改善箇所説明図

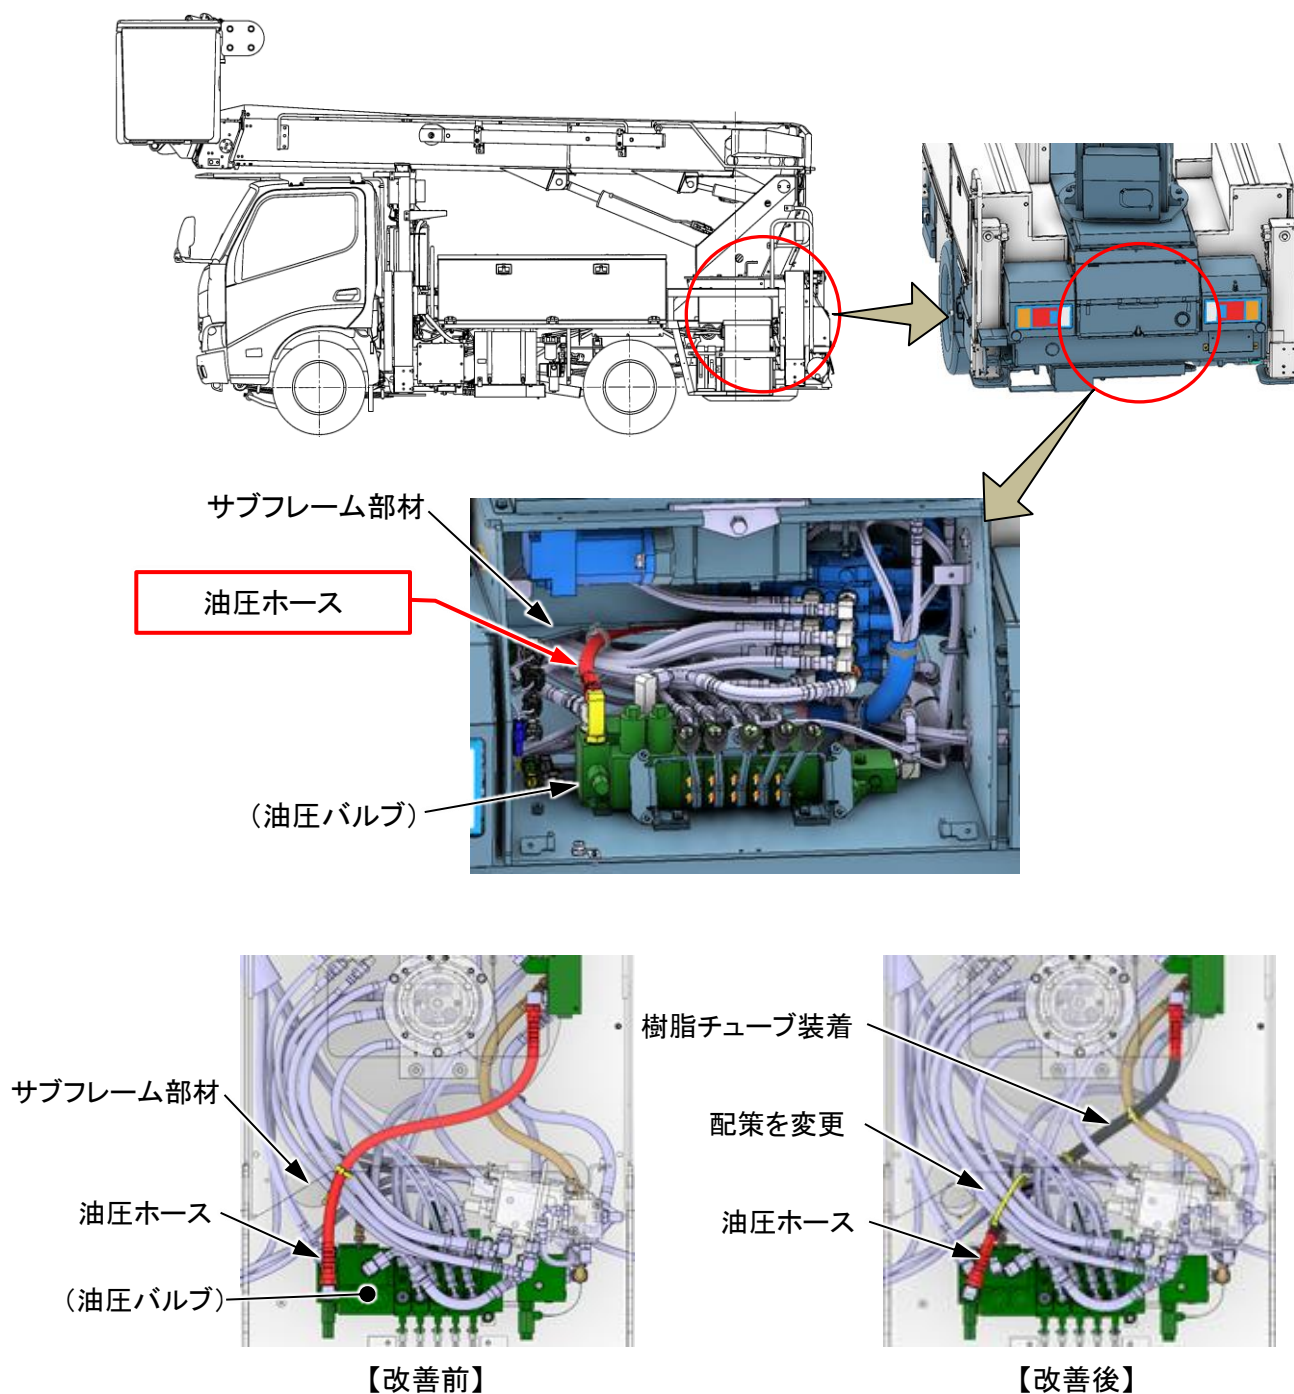
不具合の内容

高所作業車において、配策指示が不適切なため、高所作業装置用油圧ホースがサブフレーム部材の端部と干渉しているものがある。そのため、干渉部で油圧ホースの外皮が擦れて損傷し、最悪の場合作動油が漏れ出して他の交通を妨げるおそれがある。

改善措置の内容

全車両、油圧ホースの配策を変更するとともに、外皮保護用の樹脂チューブを装着する。なお、油圧ホースの外皮に損傷が認められる場合は、油圧ホースを新品に交換する。
